Elaborati da modificare: B5-C1

Sintesi dell'errore materiale:

Proposta di rettifica dell'errore materiale:

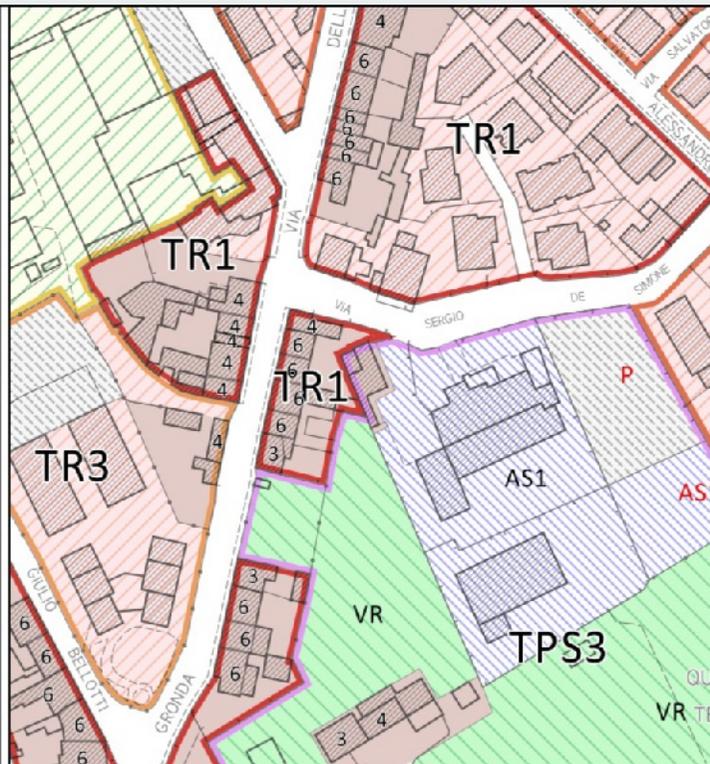
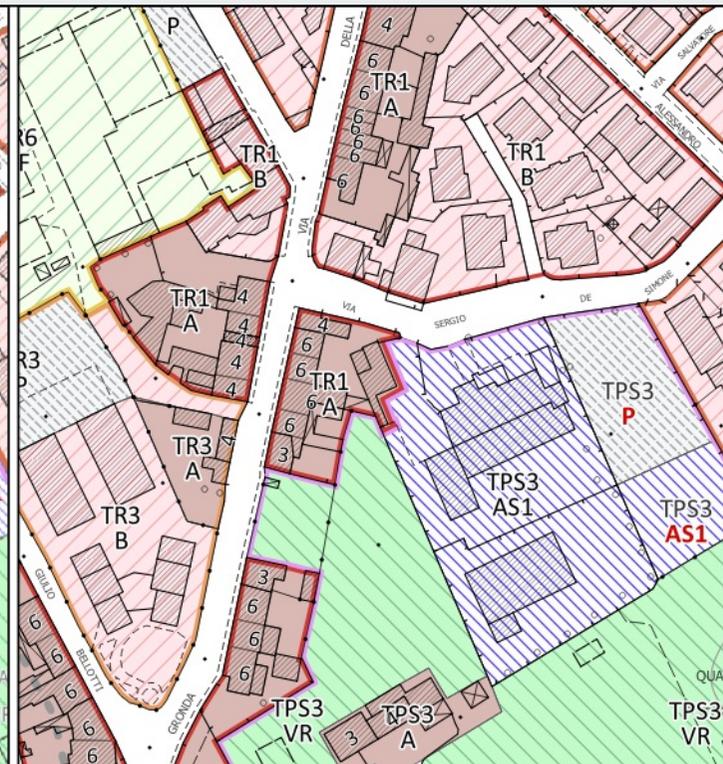
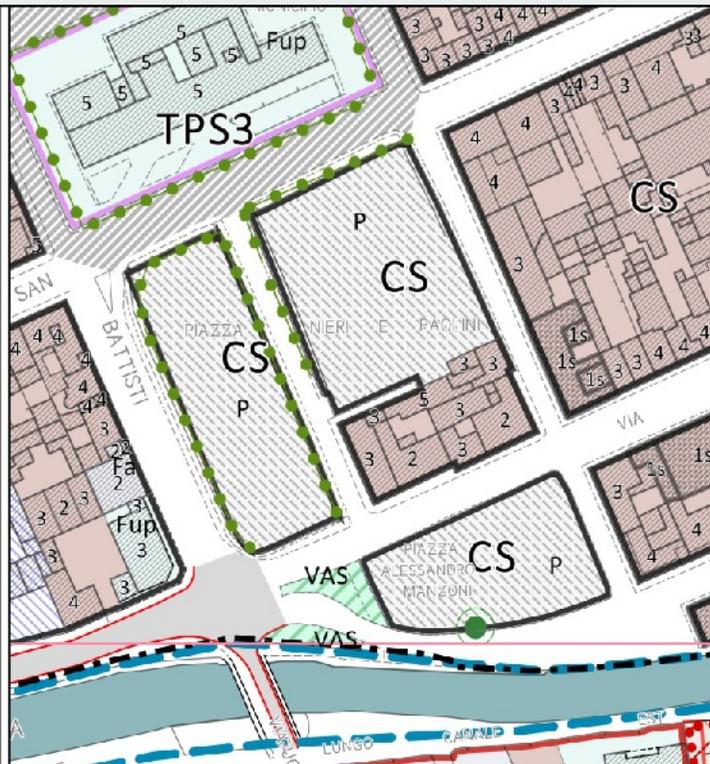
Si rileva per l'area in questione un'incongruenza tra la zonizzazione A e la classificazione del morfotipo "TPS3 – Insule specializzate". Si richiede la rettifica del morfotipo affinché tale area venga assimilata al TR1 adiacente che riporta la medesima classificazione funzionale.

Si propone per l'area in questione di rettificare il morfotipo da "TPS3 – Insule specializzate" a "TR1 – Tessuto ad isolati chiusi o semichiusi" come illustrato nella sintesi.

Elaborati da modificare: B5-C1

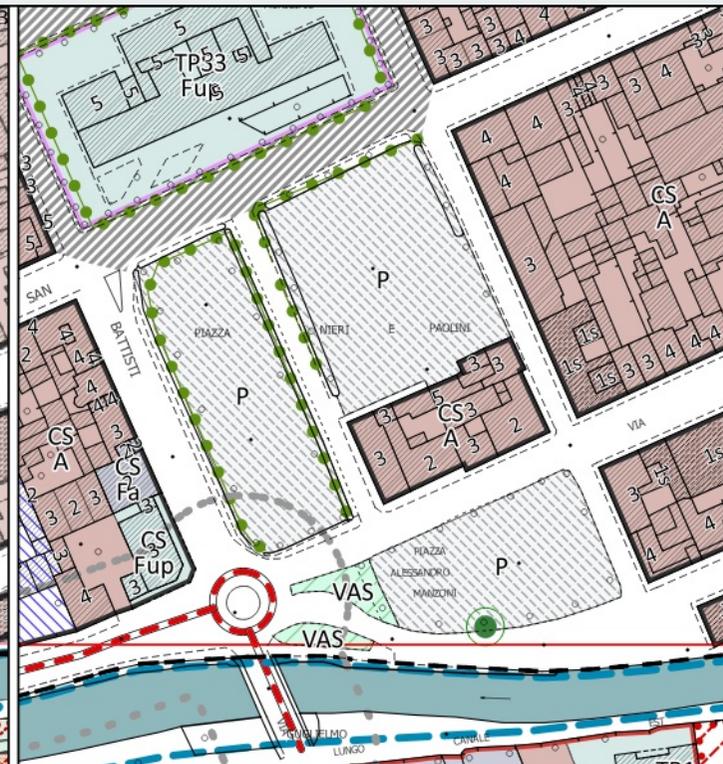
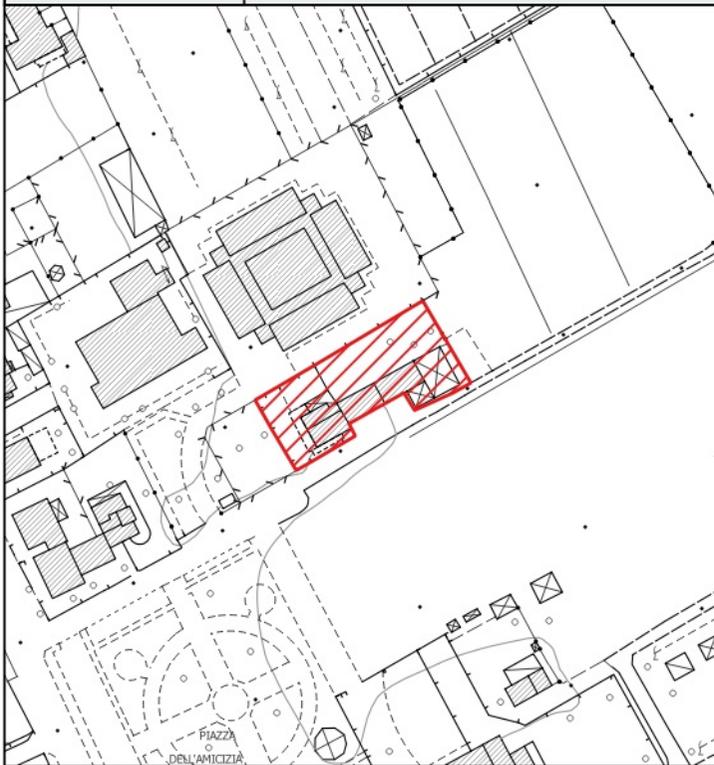
I perimetri dei morfotipi delle urbanizzazioni individuati nelle tavole B5 e C1 del RU non sempre seguono una coerenza geometrica e logica. L'individuazione dei morfotipi in ambito del PIT della Regione Toscana sono in funzione dell'analisi e classificazione della "struttura dei tessuti della urbanizzazione". Questi tessuti in breve sono da rilevare negli isolati della città che per definizione sono aree racchiuse nella maglia viaria e presentano un tessuto edilizio al suo interno da classificare. Si chiede la rettifica ai fini dell'individuazione geometrica e funzionale dei morfotipi garantendo la congruenza topologica tra gli strati del Ru morfotipo-zonizzazione.

Si propone di stralciare il perimetro dei morfotipi dalle aree che non partecipano alla costituzione degli stessi e/o facciano parte dei tessuti insediativi o in quanto tali.

Elaborati da modificare: B5-C1

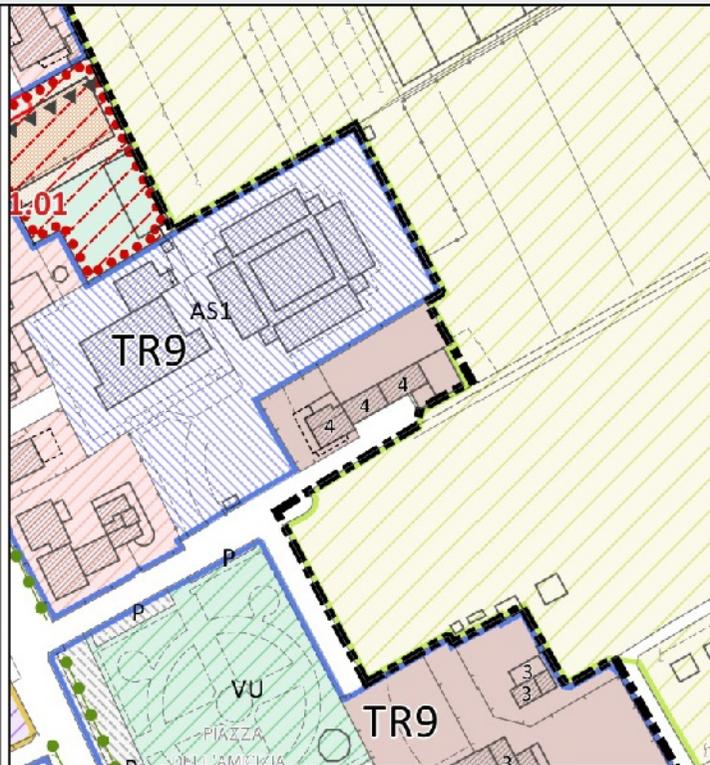
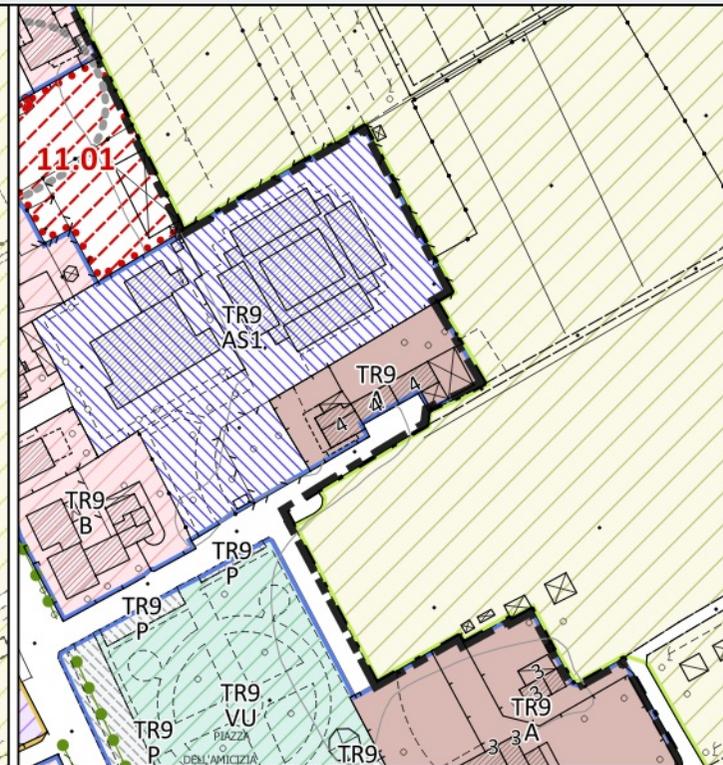
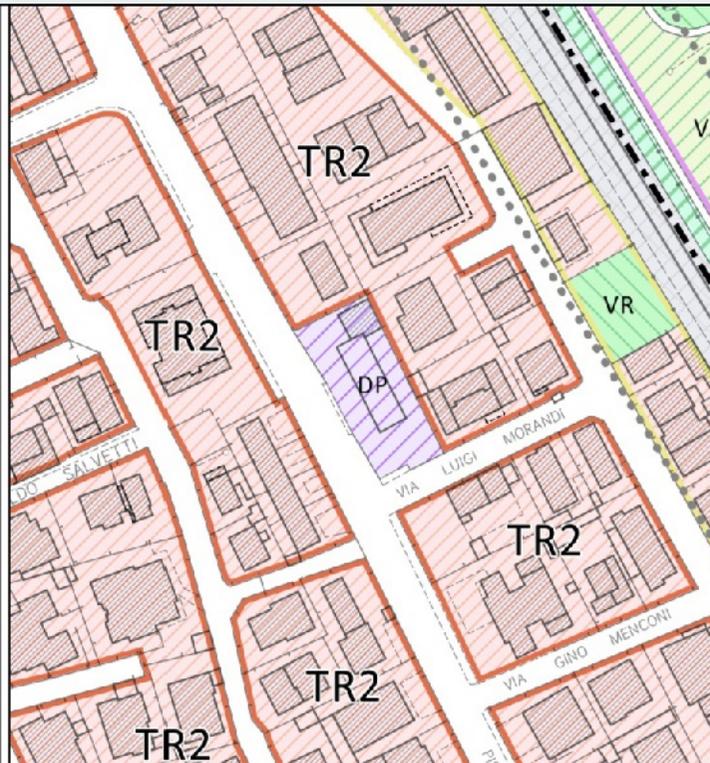
Si rileva che l'area classificata come zona "A" e posta in adiacenza all'area classificata come "AS1" è sprovvista della classificazione dei morfotipi. Si richiede una classificazione per quest'area.

Si propone di classificare l'area in questione come morfotipo "TR09" come per il tessuto urbano posto in adiacenza della stessa.

Elaborati da modificare: B5-C1

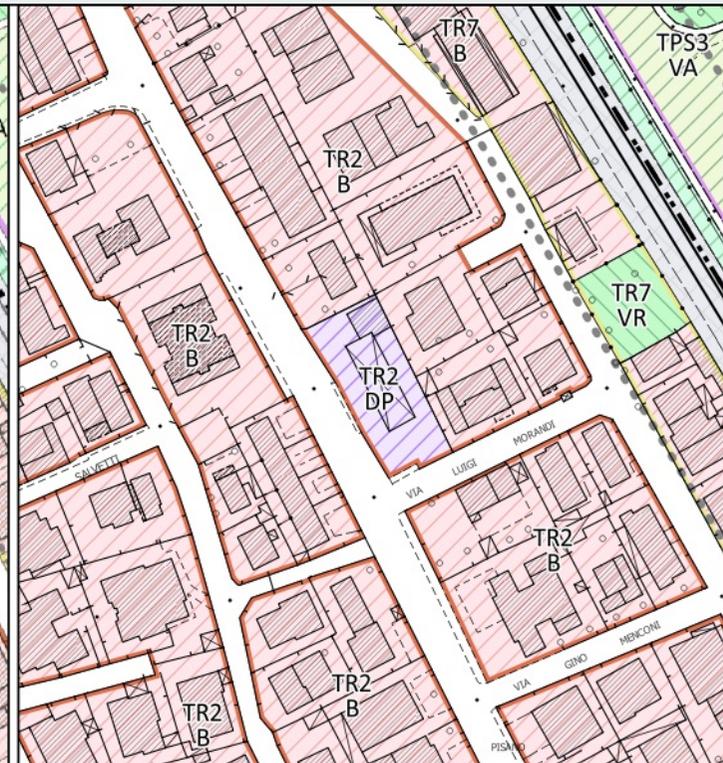
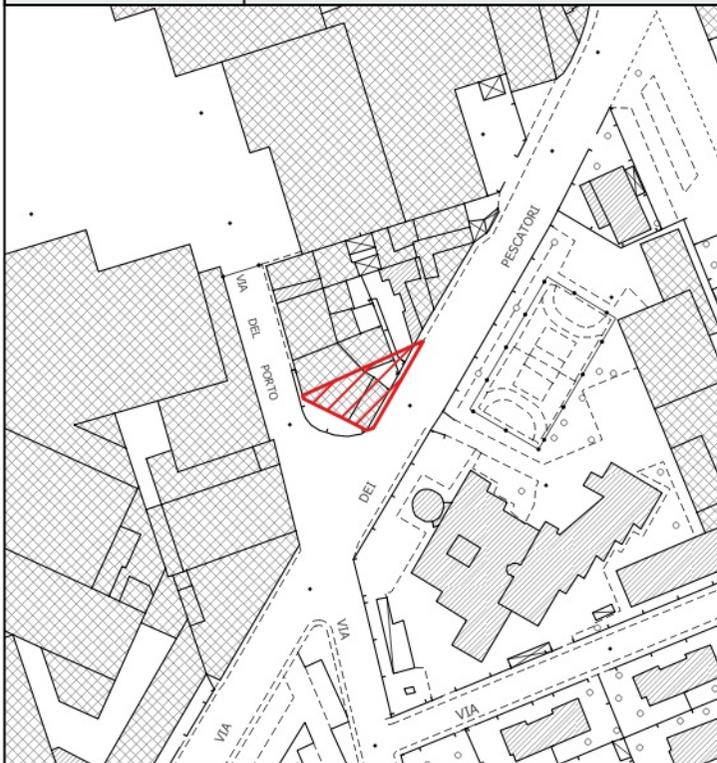
Si rileva che l'area classificata come zona "DP" nel quartiere "Campo di aviazione", Via Luigi Morandi angolo Via Nicola Pisano, è sprovvista della classificazione dei morfotipi. Si richiede una classificazione per quest'area.

Si propone di classificare l'area in questione come morfotipo "TR02" come per il tessuto urbano posto in adiacenza della stessa.

Elaborati da modificare: B5-C1

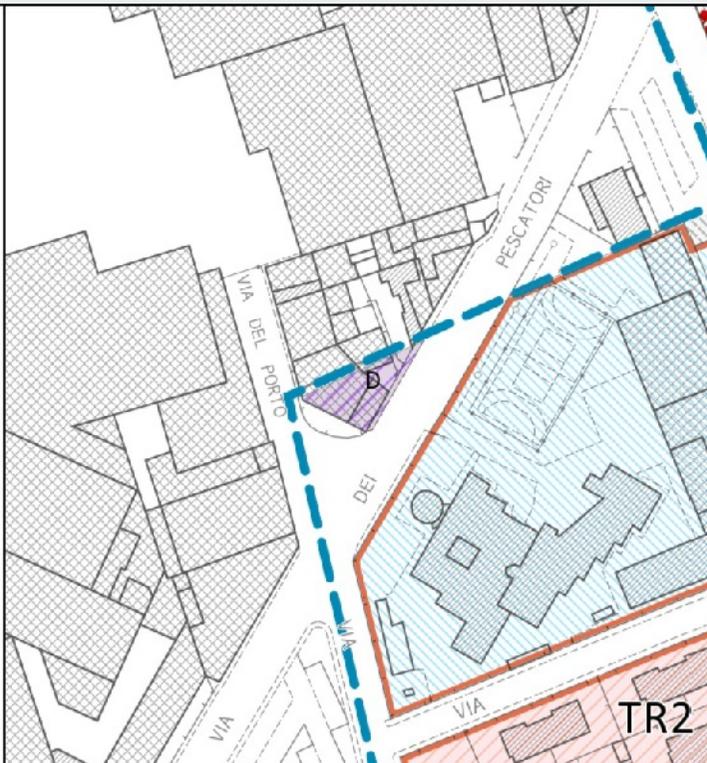
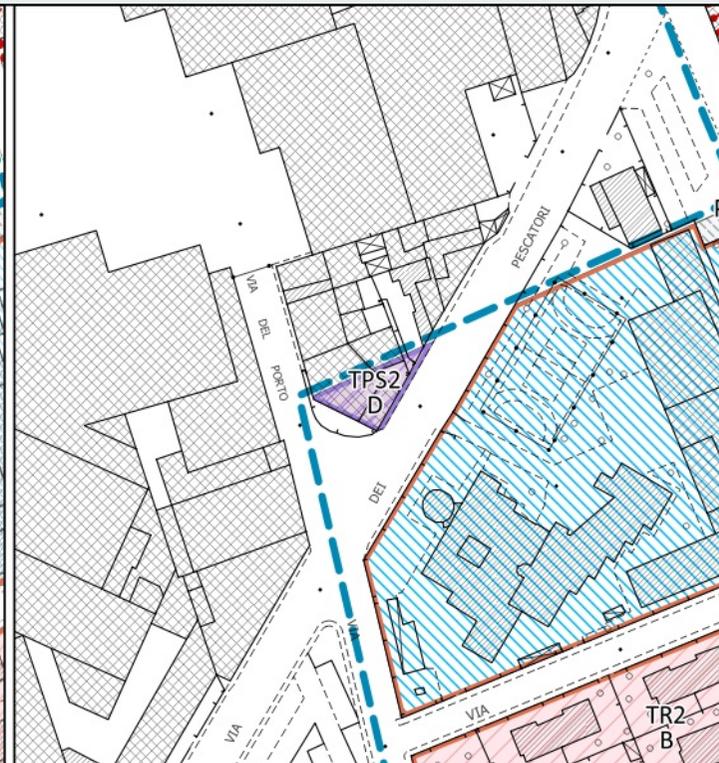
Si rileva che l'area classificata come zona "D" localizzata nel quartiere Darsena zona portuale, all'angolo di Via dei Pescatori e Via del Porto è sprovvista della classificazione dei morfotipi. Si richiede una classificazione per quest'area.

Si propone di classificare l'area in questione come morfotipo "TPS2" in quanto l'area ne rispecchia le caratteristiche.

Elaborati da modificare: B5-C1

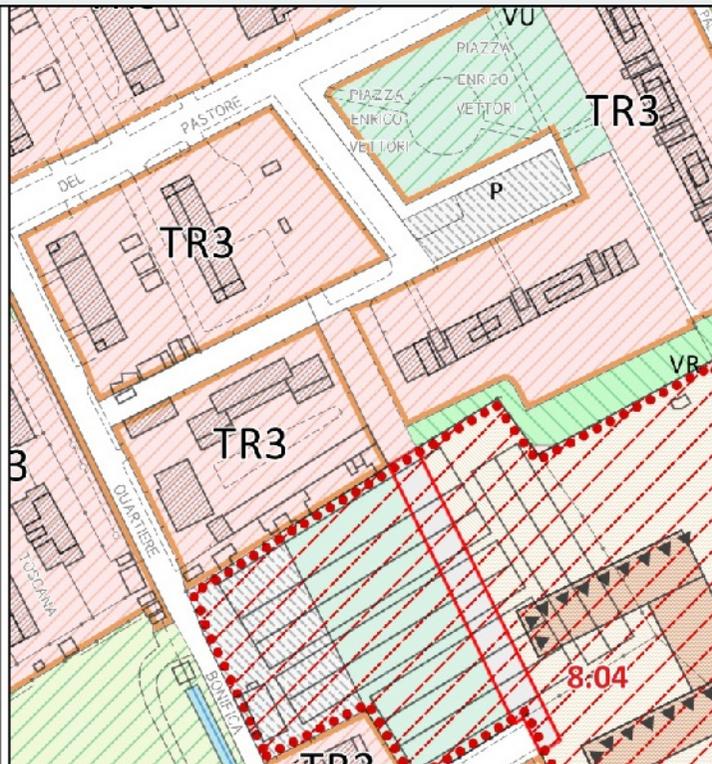
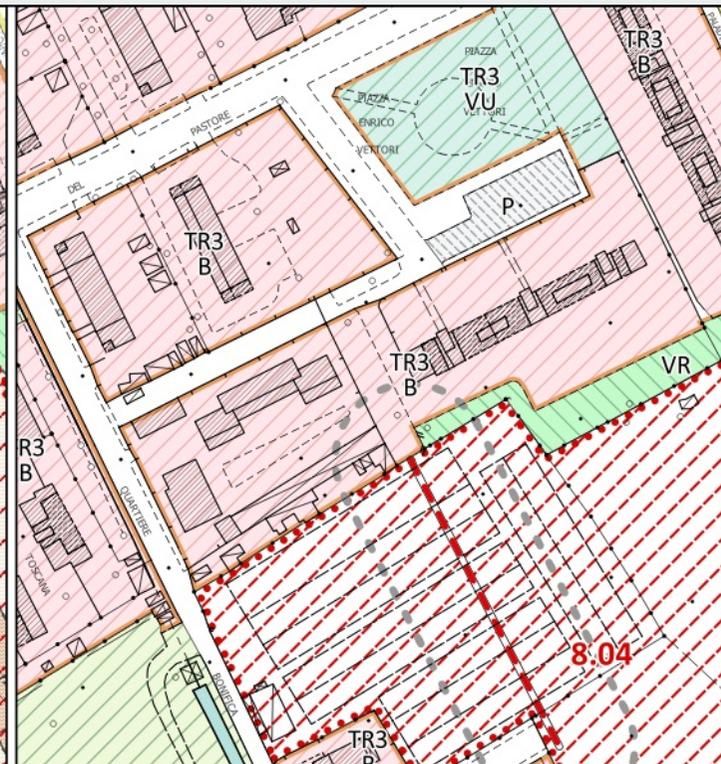
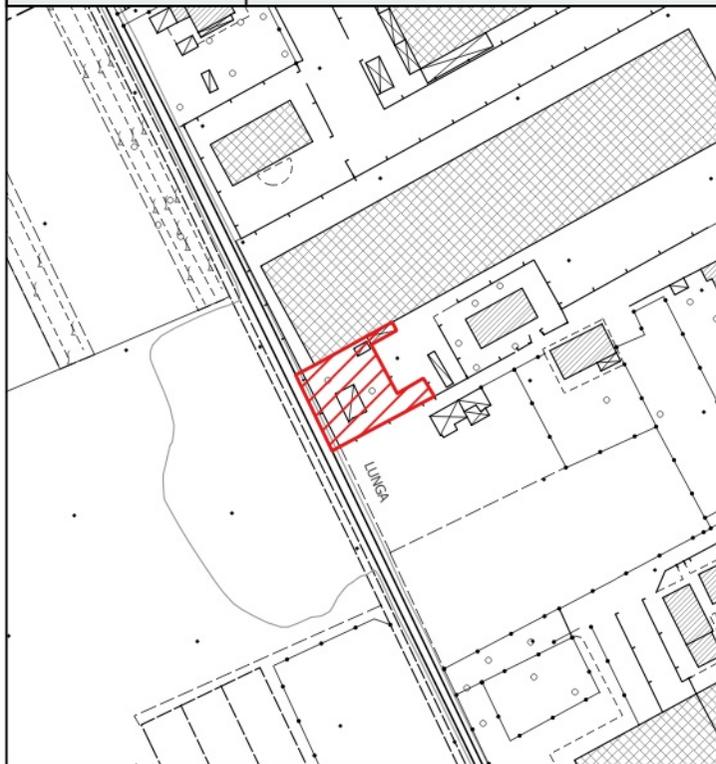
Si rileva che l'area classificata come zona B è sprovvista della classificazione dei morfotipi. Si richiede una classificazione per quest'area.

Si propone di classificare l'area in questione come morfotipo "TR03" come per il tessuto urbano posto in adiacenza della stessa.

Elaborati da modificare: B5-C1

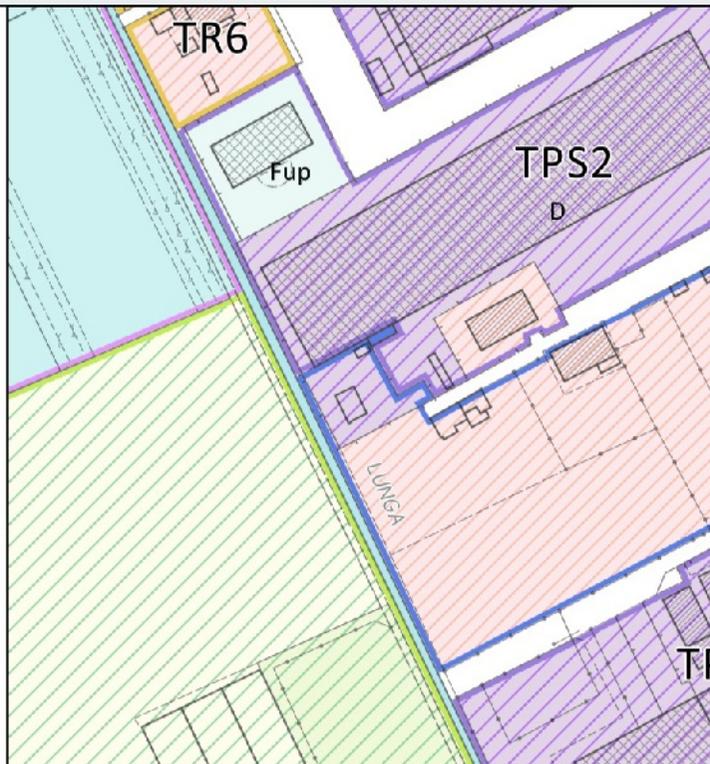
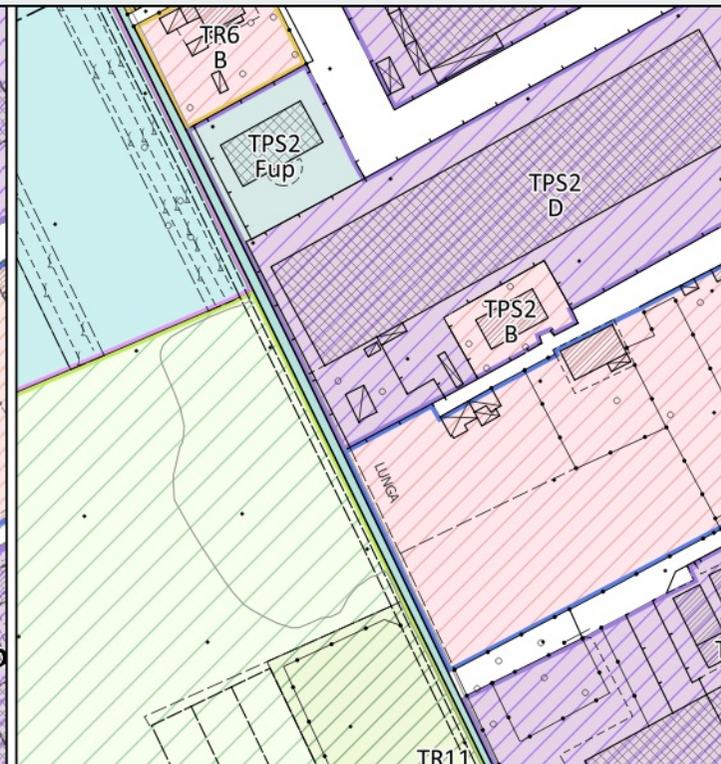
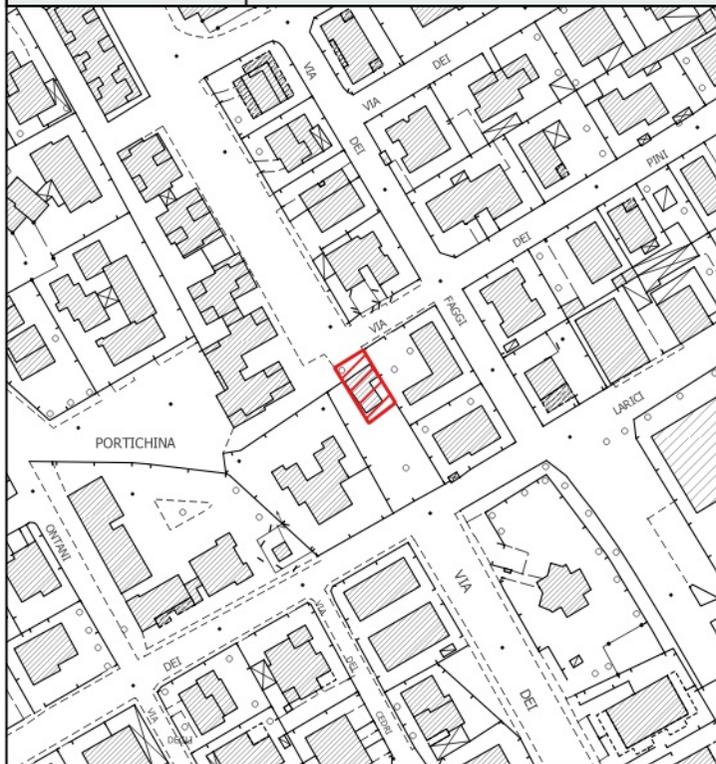
Si rileva per l'area in questione una incongruenza tra la zonizzazione e la classificazione del morfotipo. Attualmente la zonizzazione è 'D', con il morfotipo "Tessuto reticolare o diffuso – TR9". In forza della classificazione della Zonizzazione D si chiede il cambio della classificazione del morfotipo in "Tessuto a piattaforme produttive – commerciali direzionali – TPS2"

Si propone di modificare il morfotipo di riferimento in "Tessuto a piattaforme produttive – commerciali direzionali - TPS2" in coerenza con il tessuto adiacente e la classificazione individuata per quest'area.
